**PROJET DE ZAC DES PORTES DE NOISEAU
(94)**

MEMOIRE EN REPONSE A L'AVIS DELIBERE DE LA MRAE DU
09/02/2023

ÉTUDE D'IMPACT DANS LE CADRE DU DOSSIER DE CREATION DE LA ZAC

30 MARS 2023

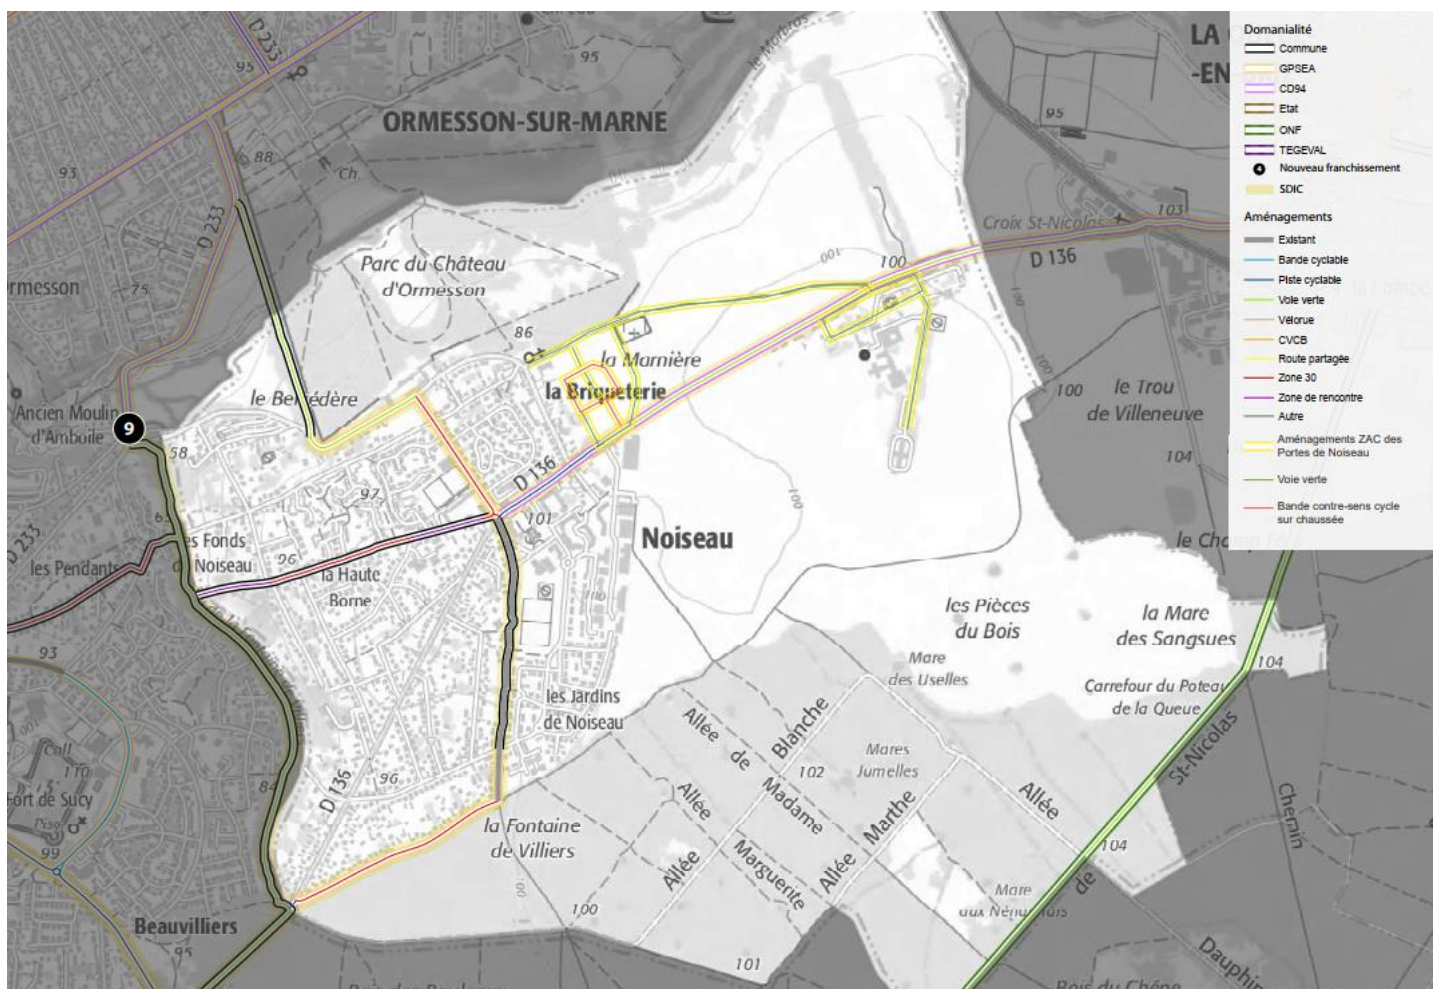
- Présenter le plan des nouvelles voies cyclables du projet au sein du réseau de voie cyclable à l'échelle du bassin de vie, qui montre comment elles viennent s'y intégrer et le compléter, et préciser les conditions de réalisation, en lien avec l'autorité gestionnaire compétente, de l'itinéraire cyclable permettant d'assurer une liaison continue et sécurisée entre les différents secteurs de la Zac et les principales centralités environnantes (centre de Noisneau, RD4...).

Hors ZAC, les conditions de réalisation seront approfondies, en lien avec l'autorité gestionnaire compétente de l'itinéraire cyclable au stade des études de projet (PRO) et les choix retenus seront présentés dans le cadre de l'autorisation environnementale de la ZAC des portes de Noisneau.

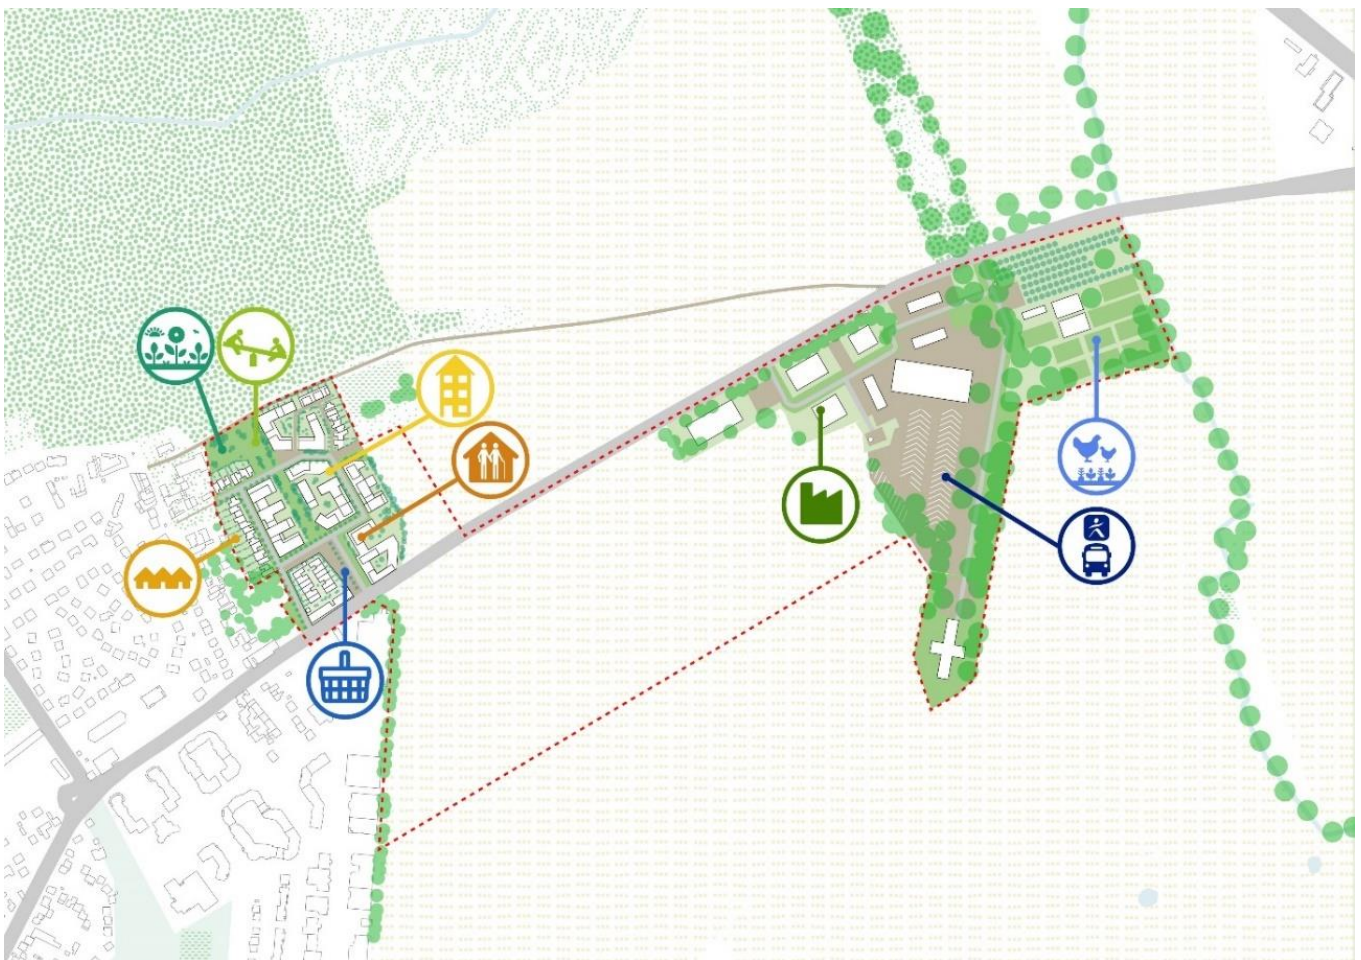
- D'explicitier le parti d'aménagement du projet (nivellement, principe d'implantation, nature des clôtures, espaces publics, aménagements paysagers, matériaux, etc.) et le représenter par un ensemble plus complet de documents graphiques et visuels (axonométries, coupes perspectives, photomontages, détails, etc.) afin de permettre d'apprécier son insertion dans le paysage environnant ;

Depuis la transmission de l'étude d'impact à la Mission régionale d'Autorité Environnementale (MRAE) le 9 décembre 2022, le projet de ZAC des portes de Noiseau a été approfondi avec des études techniques de niveau Avant – Projet (AVP) ce qui permet d'explicitier le parti d'aménagement du projet et de le représenter par un ensemble plus complet de documents graphiques et visuels afin d'apprécier son insertion dans le paysage environnant.

Le présent Mémoire en réponse présente le parti d'aménagement au stade Avant - Projet (AVP) de la ZAC des portes de Noisau.

PLAN TOPOGRAPHIQUE DE L'EXISTANT – GEOMETRE GEOSAT DECEMBRE 2022 – SECTEUR FERME AGROECOLOGIQUE ET ACCES AU SITE

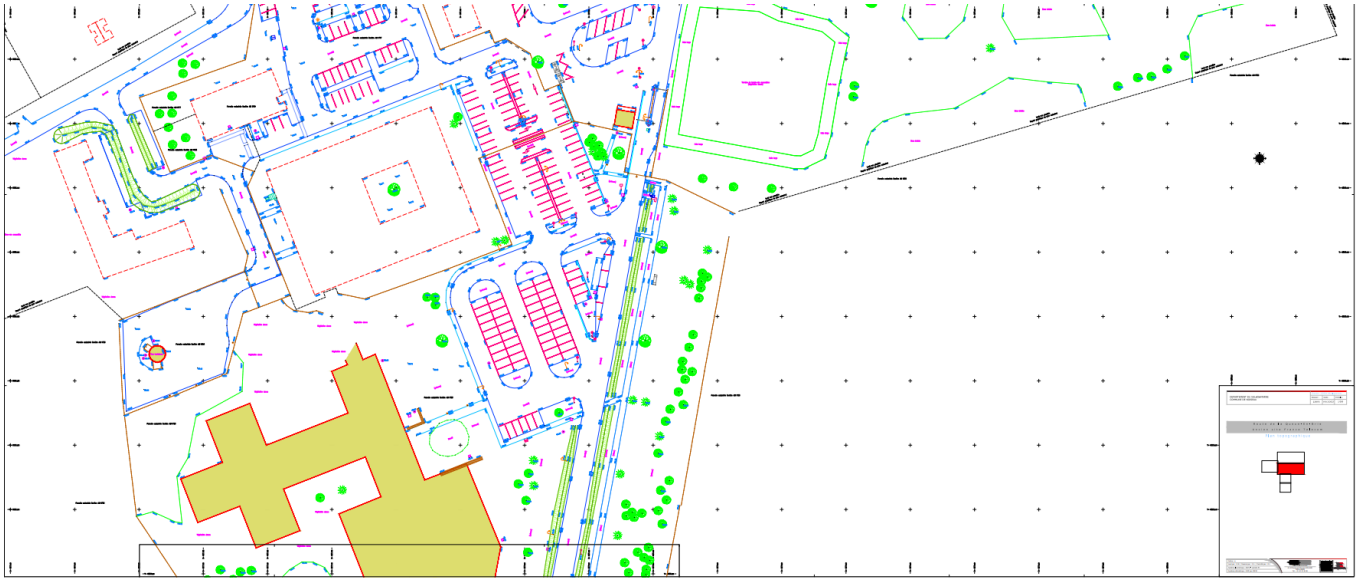
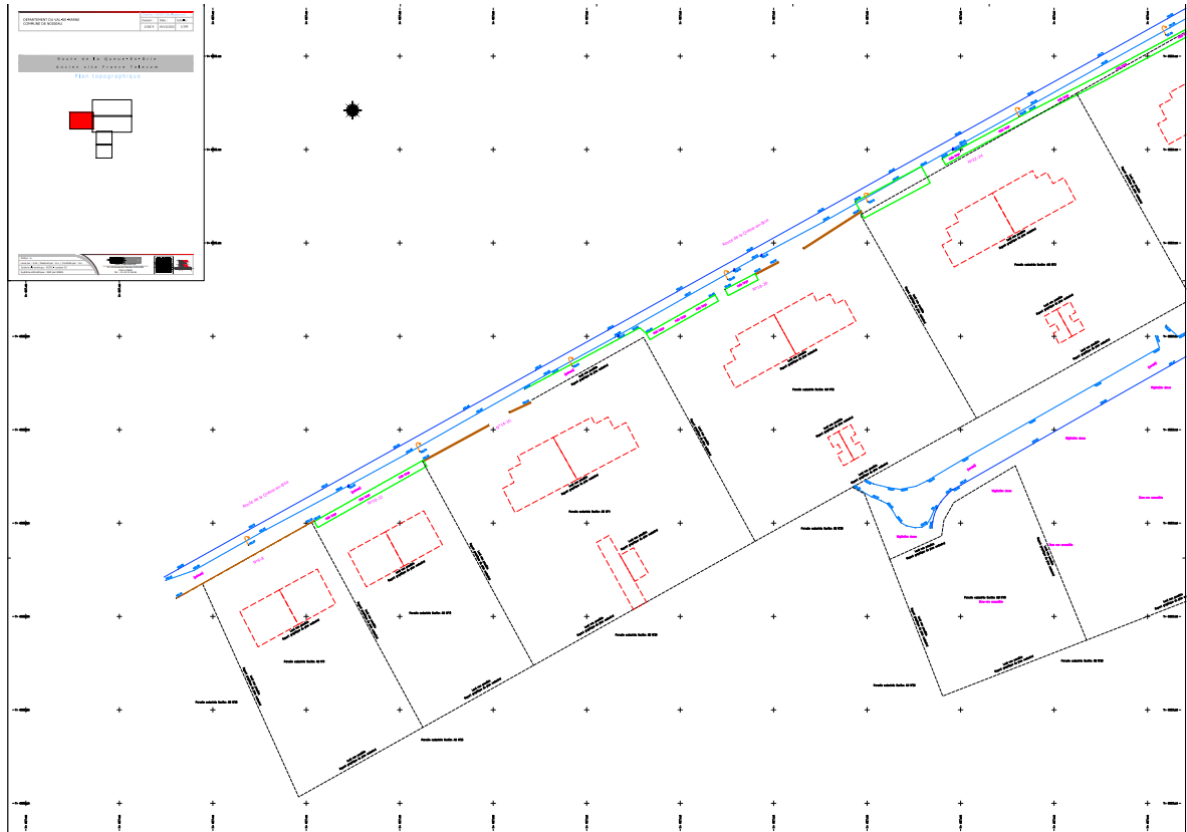
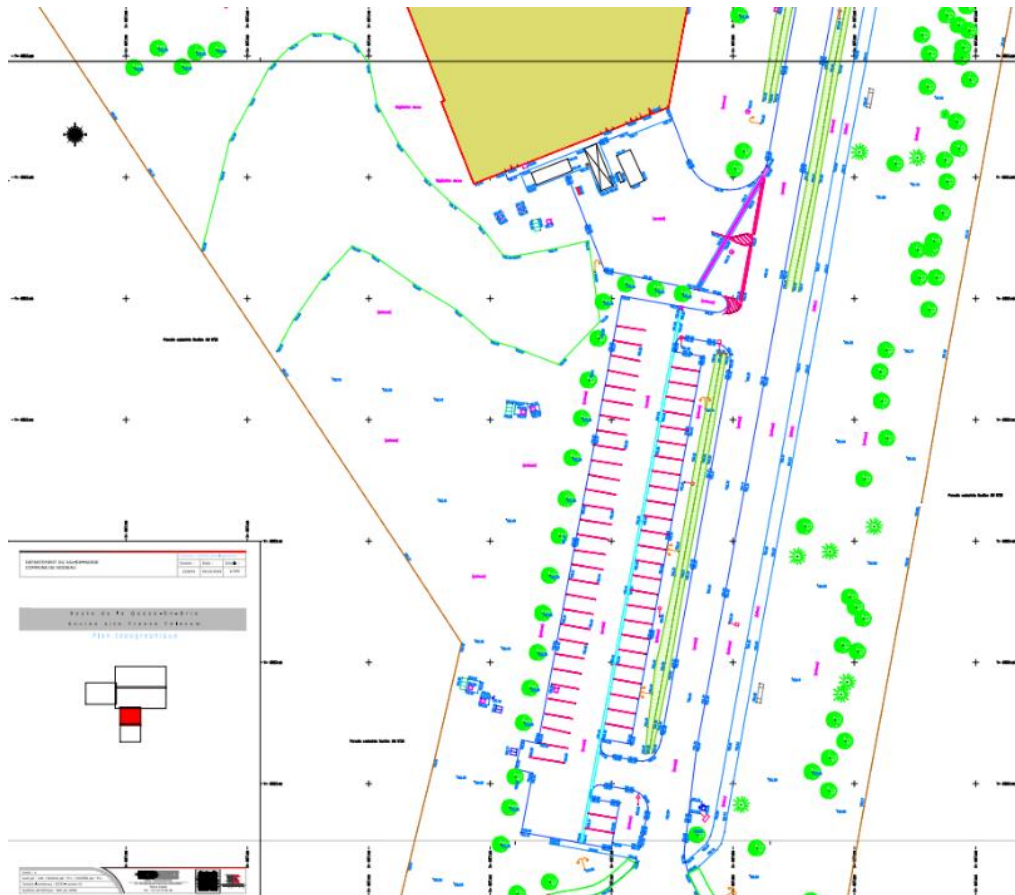
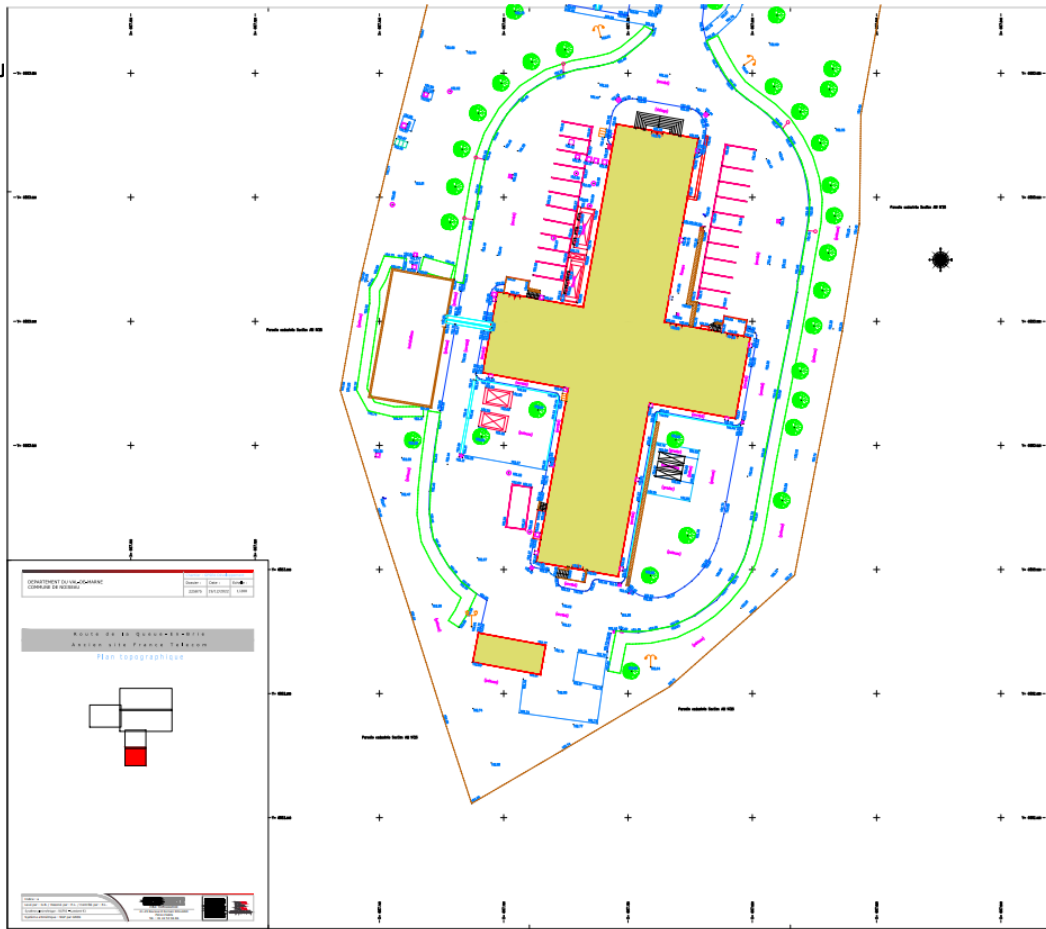
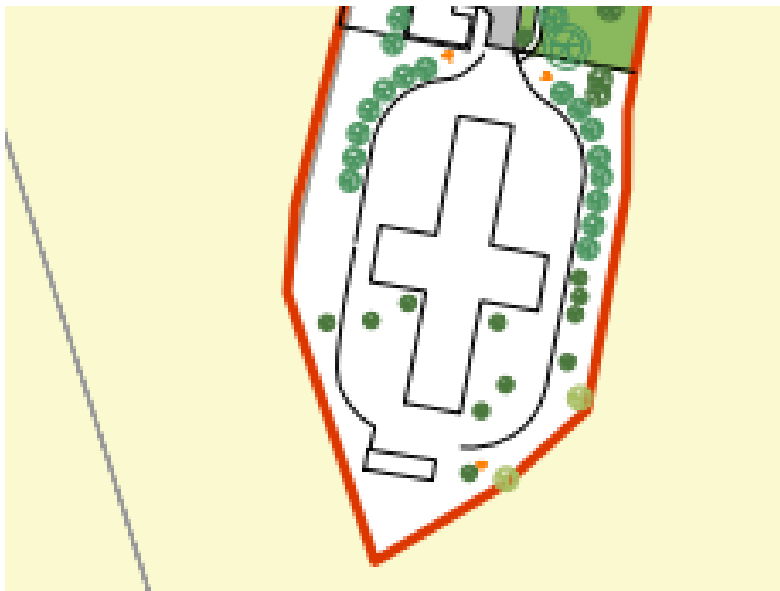
- De préciser comment le projet prévoit la conservation des arbres présents sur la zone devant être réhabilitée en ferme « agroécologique » ;

Les plans topographiques de l'existant et du projet ci-dessous illustrent comment les arbres anciens du site de la friche économique France Telecom sont conservés dans le projet.

Des diagnostics phytosanitaires des arbres seront réalisés en phase PROJET (PRO) à la suite de l'approbation du dossier de réalisation de la ZAC des portes de Noiseau par le Maître d'Ouvrage : le Territoire Grand Paris Sud Est Avenir (GPSEA) en accord avec la commune de Noiseau.
